Comité de pôle : avis du collectif

Suite à nos sollicitations auprès d'IDFm, nous avons obtenu la reprise de l'étude du comité de pôle. L'objectif de cette étude est de mettre à jour l'étude Artélia de 2017.

Nous avons exprimé le 12/10/2022 notre avis sur ces éléments : [version PDF](#)

4. Au sujet de l'insertion paysagère

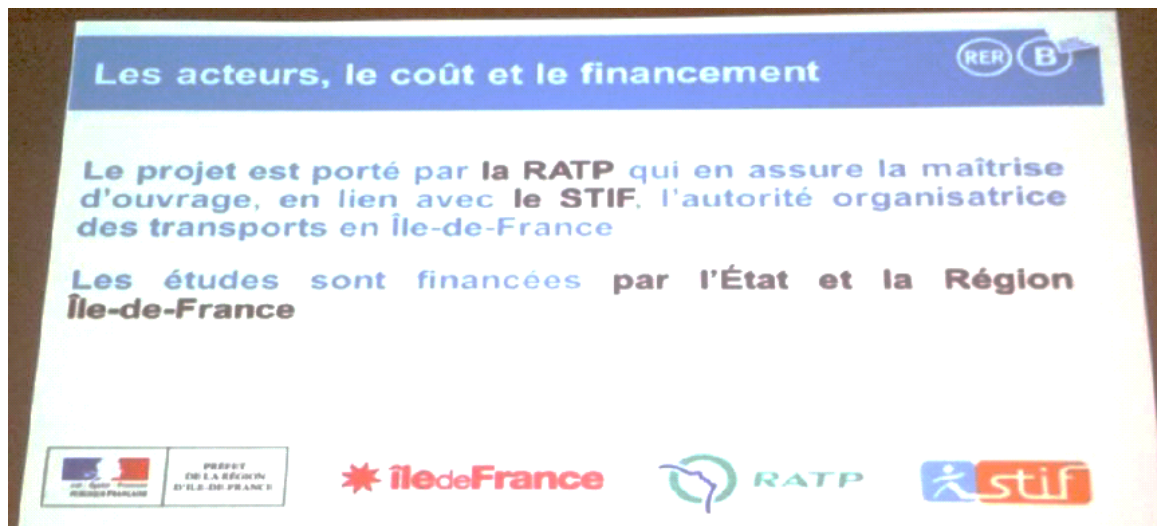
Les schémas d'insertion paysagère présentés sont-ils satisfaisants ? Nous avons vu des schémas bien présentés mais beaucoup de remarques ont été faites.

- Les simulations 3D ne montraient aucun train.
- Les croquis d'architecte ne montraient que des sections anodines de train, masquant l'effet de la vue du train dans sa longueur totale.
- De plus, sur ces croquis, les trains étaient de la génération actuelle, pas future à double étage.
- Les murs présentés n'arrêteront pas le bruit car pas assez hauts.

Rappel des 3 phases des projets RATP - STIF

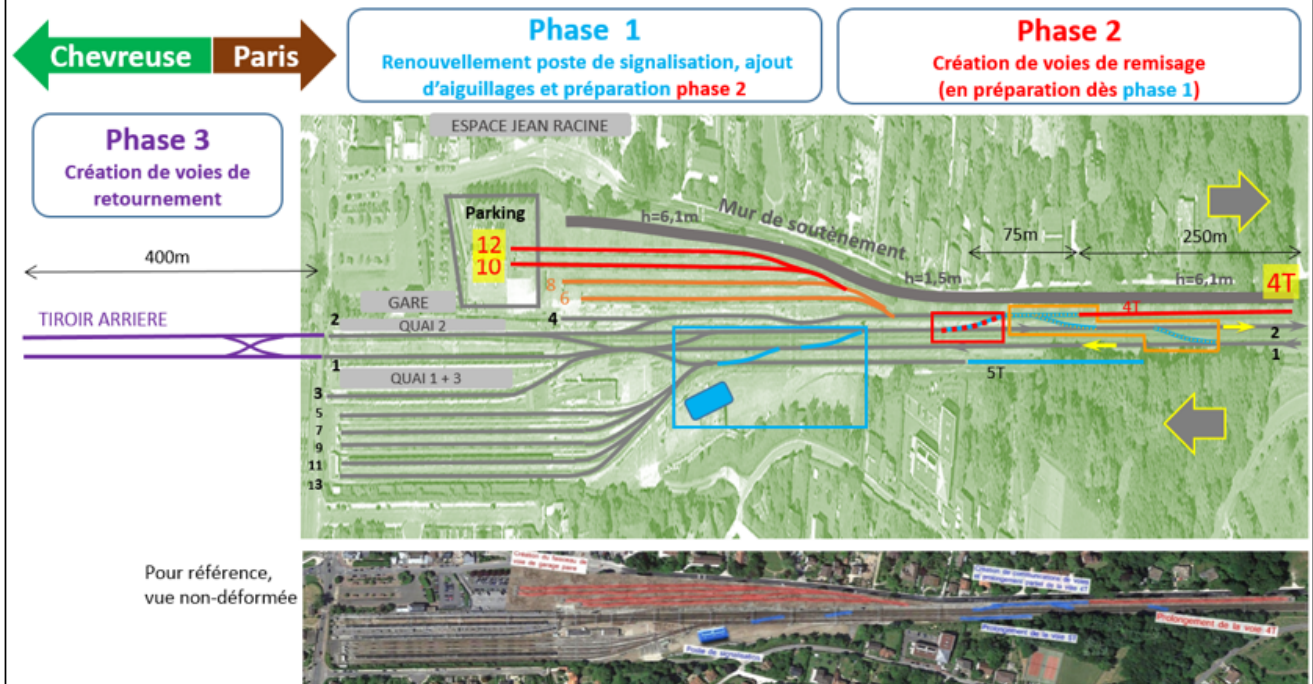
- Accord pour le prolongement de la voie 5T, le renouvellement du poste de signalisation redimensionné au plus juste
- **Demande d'abandon de la prédisposition à la voie 4T**

- **Limiter l'ajout de nouvelles voies à 2** : voies 6 et 8
- **Refus des voies 10, 12 et 4T** qui limitent les possibilités d'aménagement de la gare et engendrent des impacts environnementaux lourds sans bénéfices pour le tronçon Orsay-sud
- **Etudier le réaménagement du site de Massy** comme préconisé dans le Schéma Directeur RERB-sud et en utilisant la réserve foncière de la SNCF occupée par la CEMEX
- **Geler les travaux en attendant les conclusions de l'étude de pôle** pour le réaménagement des alentours de la gare qui vient juste de débiter

- Demande d'abandon définitif et officiel par le STIF de cette phase
